**Verslag huishoudelijke elektrische installatie op laagspanning en zeer lage spanning****Algemeen:**

Referentie: <b>003-20260206-01</b>	Datum controle: <b>06/02/2026</b>
Keurder: <b>003</b>

Eigenaar: <b>Menten Josef</b>	EAN-code: <b>Onbekend</b>
Adres installatie: <b>Ursulinenstraat 5, 1840 - Londerzeel</b>	Nummer teller(s): <b>6260198</b>
Distributienetbeheerder installatie: <b>Fluvius</b>	
Datum uitvoering installatie:	<input checked="" type="checkbox"/> Vóór 01/10/1981 <input type="checkbox"/> Tussen 01/10/1981 en 01/06/2020 <input type="checkbox"/> Vanaf 01/06/2020
Type:	<input checked="" type="checkbox"/> Wooneenheid <input type="checkbox"/> Niet-huishoudelijk <input type="checkbox"/> PV <input type="checkbox"/> Batterij <input type="checkbox"/> Laadpaal

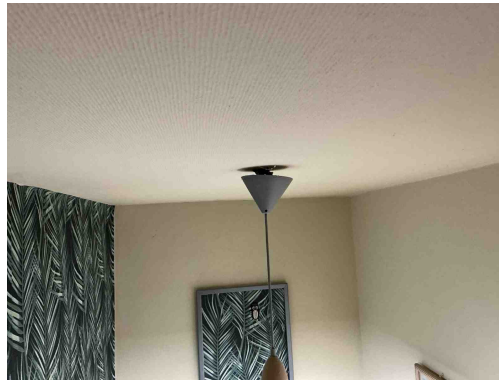
Inbreuk(en):

B32 - Het elektrisch verdeelbord in een huishoudelijke ruimte voldoet niet aan de materiaal vereiste, oa onbrandbaar, niet-hygroscopisch materiaal gemaakt zijn dat een voldoende mechanische weerstand biedt (Boek1: 5.3.5.1).

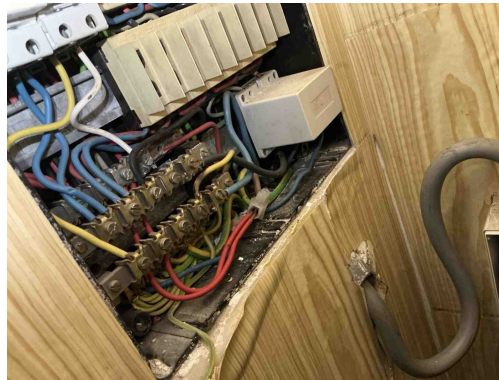
Inbreuk(en):

T21 - Het elektrisch materieel is niet geplaatst volgens de voorschriften van de fabrikant/ regels van goed vakmanschap . (Boek 1: 1.4.1.3)

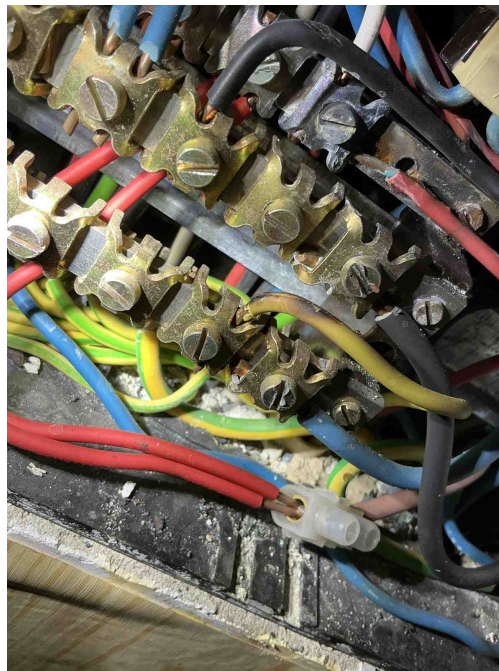
Inbreuk(en):

C35 - Er zijn doorverbindingen gemaakt met lusterklemmen; er kon niet aangetoond worden dat deze klemmen geschikt zijn voor de aanwezige spanning, stroom en draadsectie en dat ze "CE" zijn (Boek 1: 1.4.2.1.).

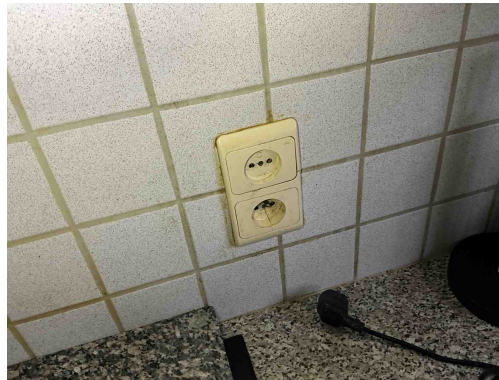
Inbreuk(en):

Tekenen thermische oververhitting

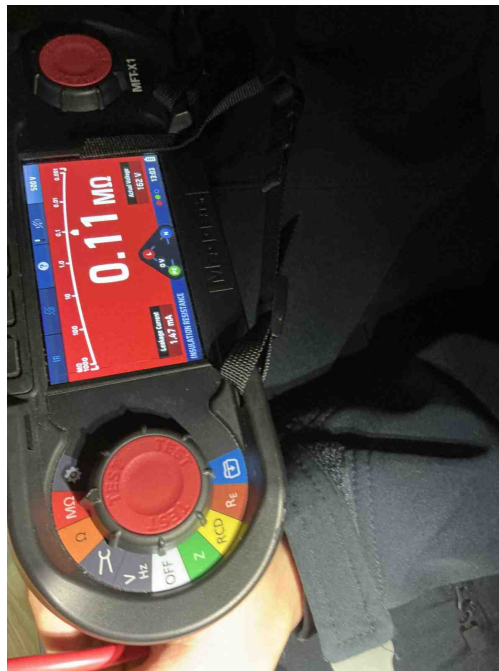
Inbreuk(en):

A20 - Er bevindt zich een contactdoos zonder beschermingsgeleider in de elektrische installatie. Deze is niet geplaatst achter een differentieelstroombeschermingsinrichting met grote (max. 30mA) of zeer grote (max. 10mA) gevoeligheid.

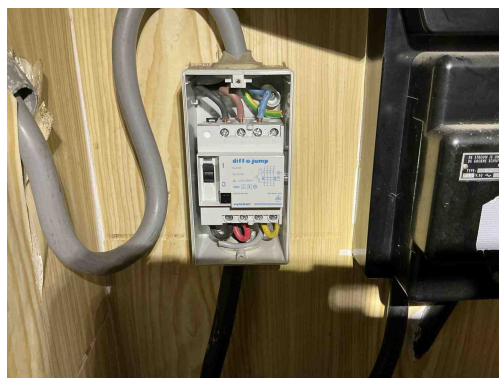
Inbreuk(en):

D08 - De nodige markeringen op de beveiligingstoestellen ontbreken of zijn onleesbaar (Boek 1: 5.3.5.5).

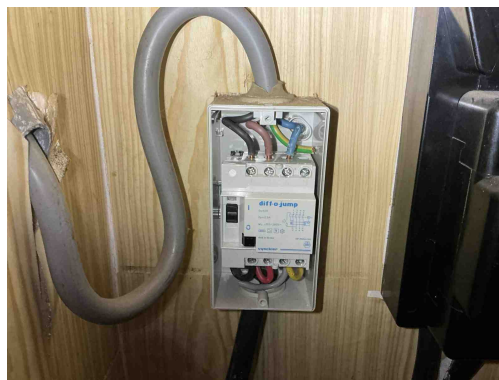
Inbreuk(en):

Stroombaan gevoed door 2 enkel polige automaten met verschillende eigenschappen
